Mission régionale d'autorité environnementale

**Avis de la mission régionale  
d'autorité environnementale  
Centre-Val de Loire  
sur le projet de réaménagement du domaine de Suède sur  
la commune de Tours (37)  
Permis de construire**

n°2020-2955

Illustration 3: Organisation des voiries actuelles autour du projet

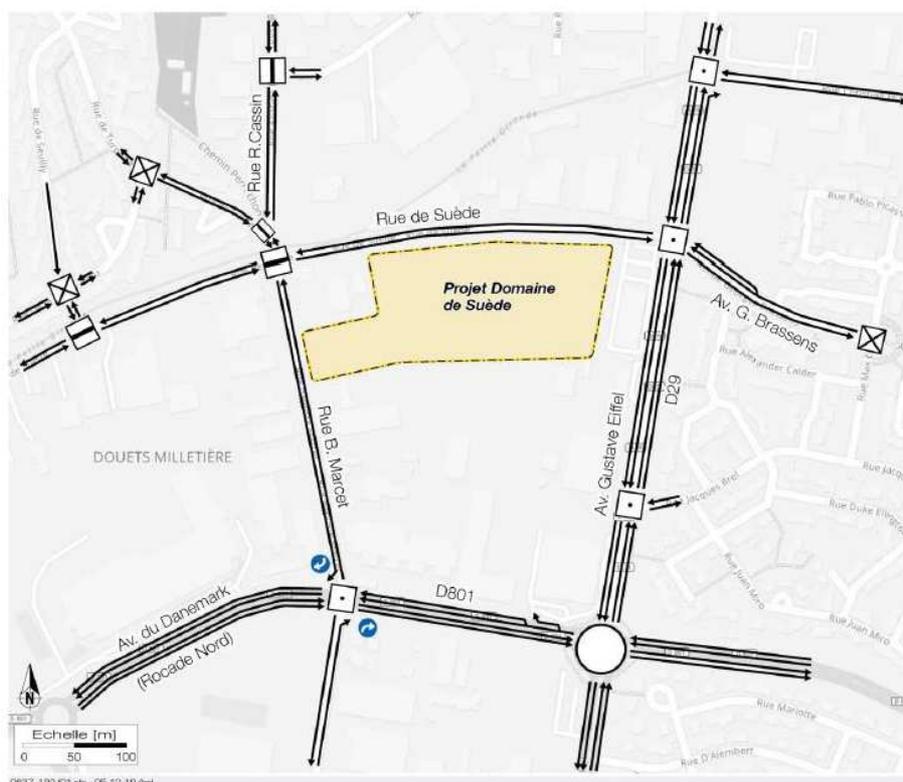
Le dossier propose une analyse de la trame viaire entourant le projet à partir de données de trafics datant de 2013 à 2018. Une étude de trafic spécifique a été réalisée en début d'année 2020. Le carrefour Eiffel – Suède apparaît déjà saturé en heure de pointe du matin. Le carrefour Suède – Cassin fait également apparaître des difficultés de circulation pour les usagers des rues Cassin et Marcet, non prioritaires par rapport à la rue de Suède. Le futur « tourne-à-gauche » depuis la rue de Suède vers l'entrée nord du projet est identifié comme potentiellement problématique, bien que la gêne soit évaluée comme faible. Les enjeux en termes de trafic sont globalement identifiés comme modérés à forts.

L'impact du projet sur le trafic routier du secteur est évalué avec des hypothèses bien explicitées. Toutefois, l'autorité environnementale constate que la proportion de 70 % de déplacements motorisés en heure de pointe utilisée pour les calculs n'est pas justifiée. Le projet est basé sur une hypothèse d'augmentation de 5 % du trafic sur le carrefour Suède – Eiffel, déjà saturé en heure de pointe du matin. Cette augmentation semble faible au vu de l'apport en population du projet et aucune solution n'est avancée pour résoudre la situation à cet endroit.

#### **L'autorité environnementale recommande de compléter le dossier par :**

- **la justification des hypothèses retenues pour l'étude de trafic ;**
- **une modélisation des incidences en fonction des différentes hypothèses.**
